DHH 1  
BV Nefzger-Oettl  
2022-17470

AUSSTATTUNGSPLAN | EG  
BV Stefan u. Ramona Nefzger - Oettl  
Bundesland: BAY

| Plan-Nr.: APL_EG_1-1 |  |          |                   |

ID: F04a  
Stl: FE\_2\_DK\_DK  
STH: 215  
Verglasung: Klarglas  
SG: ---  
Verschattung: Vorbau-RL  
Antrieb: Elektr.  
Alarmlkontakt: ---  
ISG: ---  
FB-innen: ja

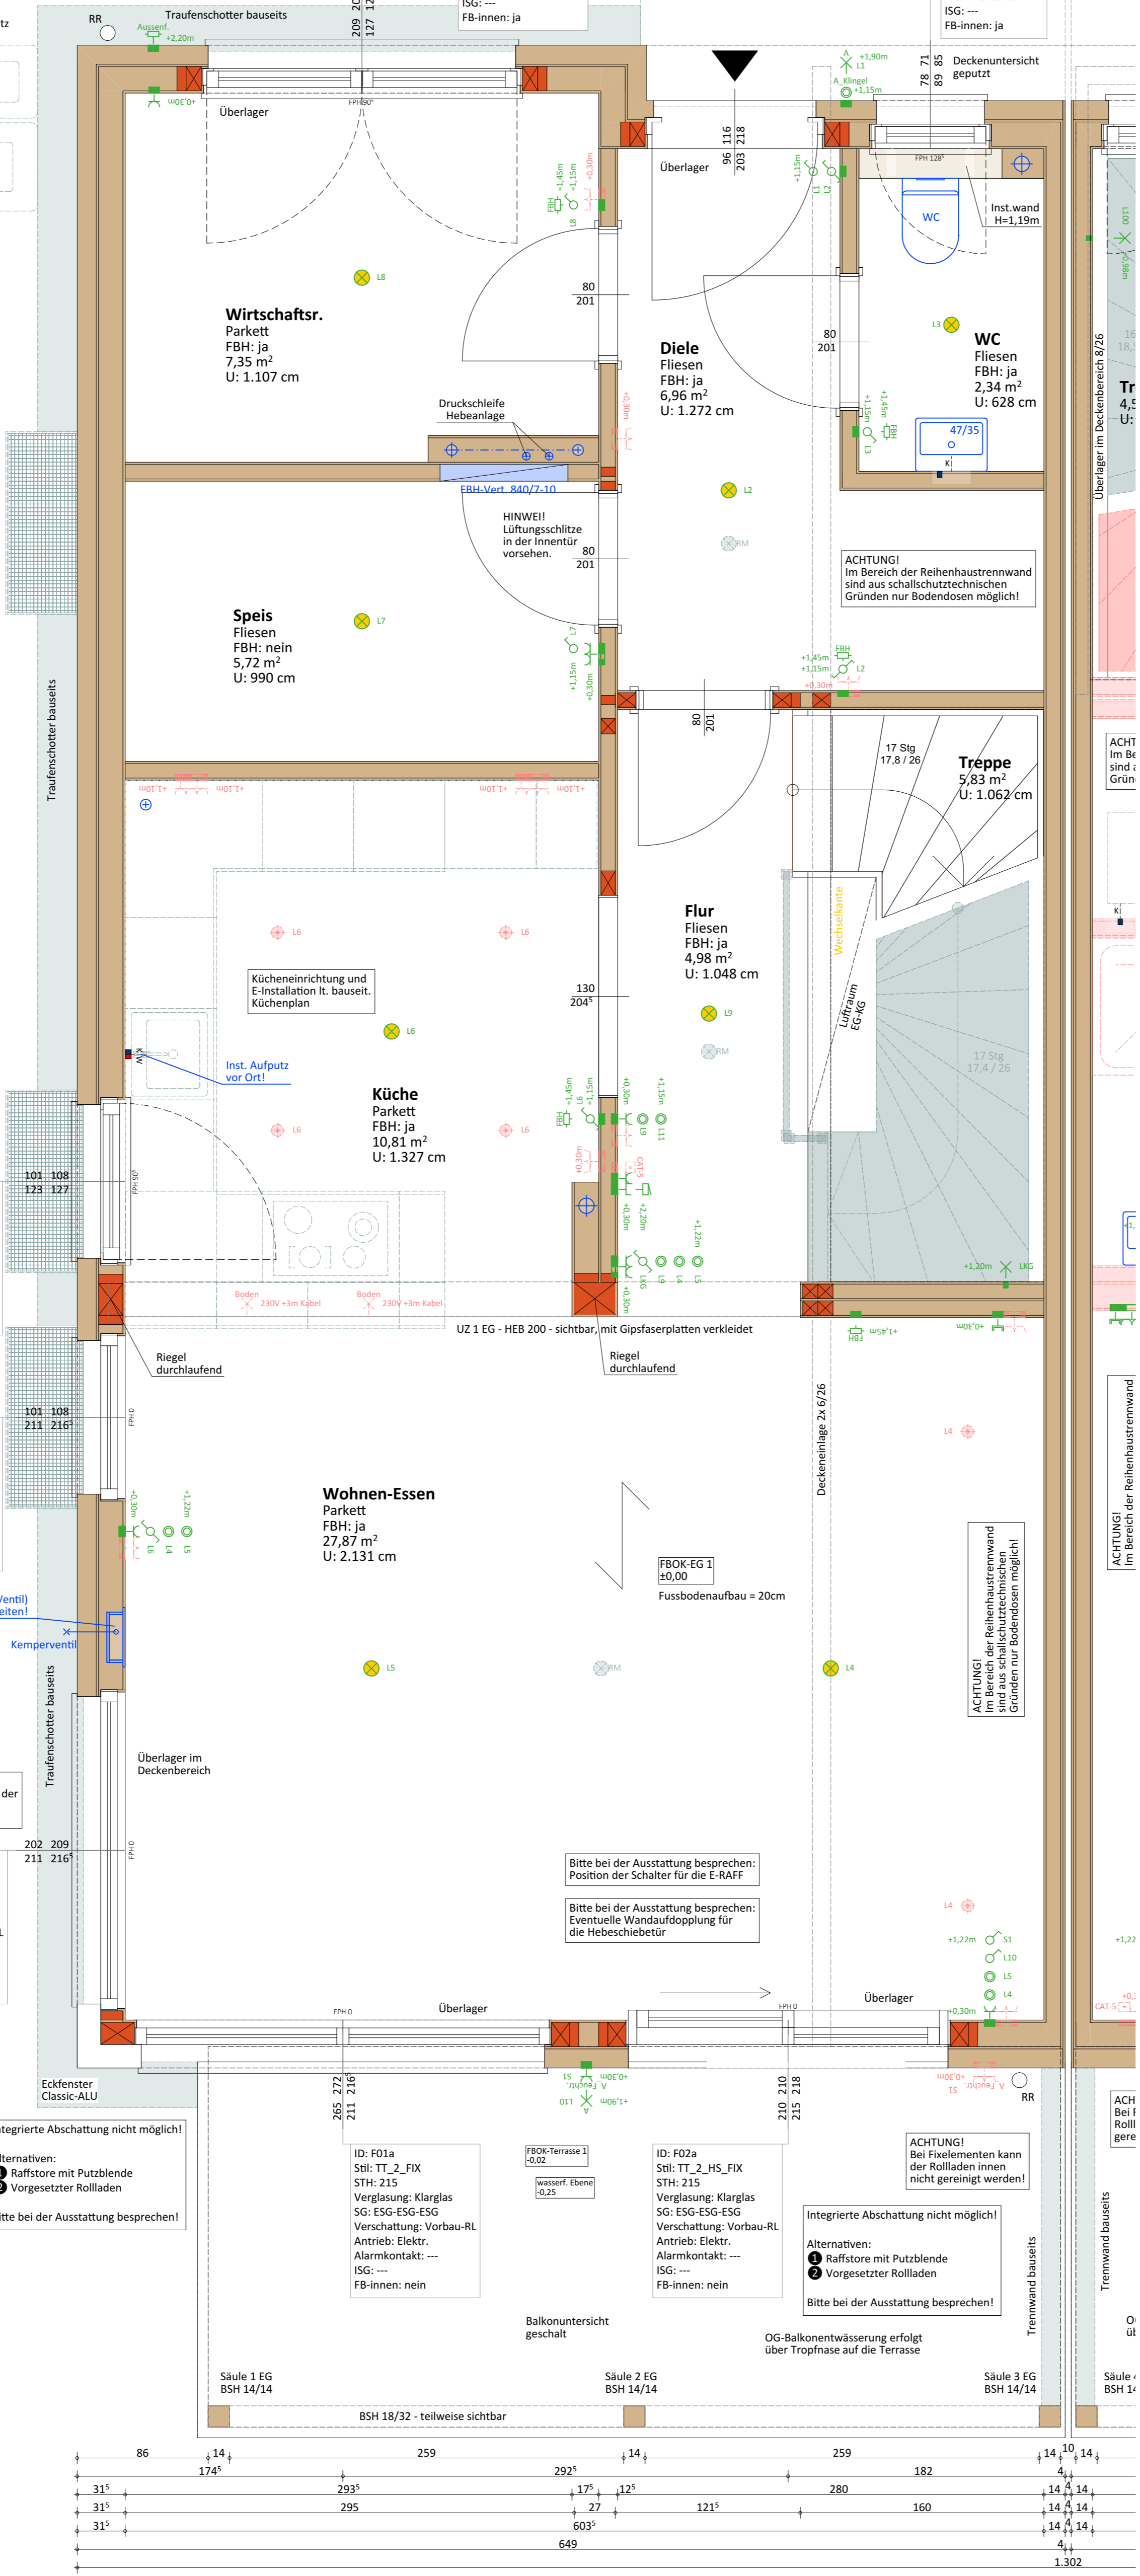
Integrierte Abschattung nicht möglich!  
Alternativen:  
1 Raffstore mit Putzblende  
2 Vorgesetzter Rollläden  
Bitte bei der Ausstattung besprechen!
